Subject: 有關A/YL/330 - Departmental Comments,並取代2025年10月1日 下午4:23的電郵

編號：FBI-AYL330-FYR-2023-0928-01

有關A/YL/330規劃申請回覆意見：

回覆運輸署的意見

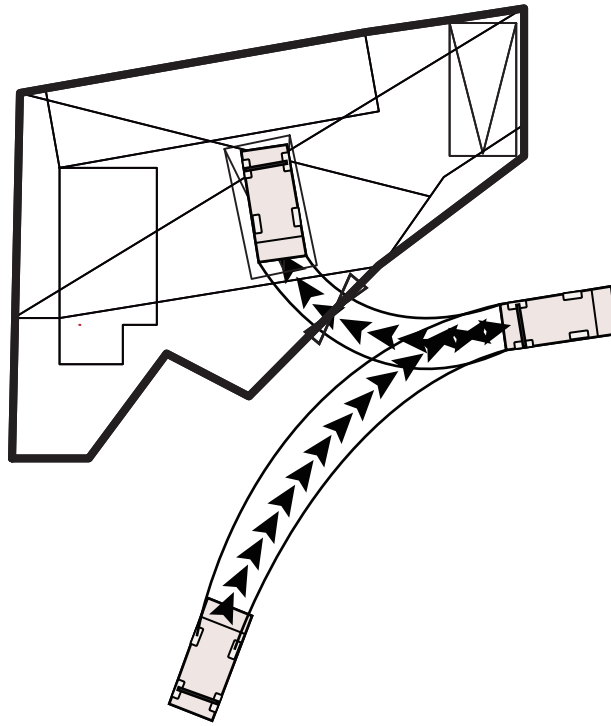
1. The vehicular access point is not the at the 3.8m access. Please clarify.
2. The 3.8m access is insufficient according to the swept path below, please clarify.

1. 場地有2個車位。
2. 圖錯了已更改(P.2),3.8公尺是夠的,申請地點外有足夠位置。
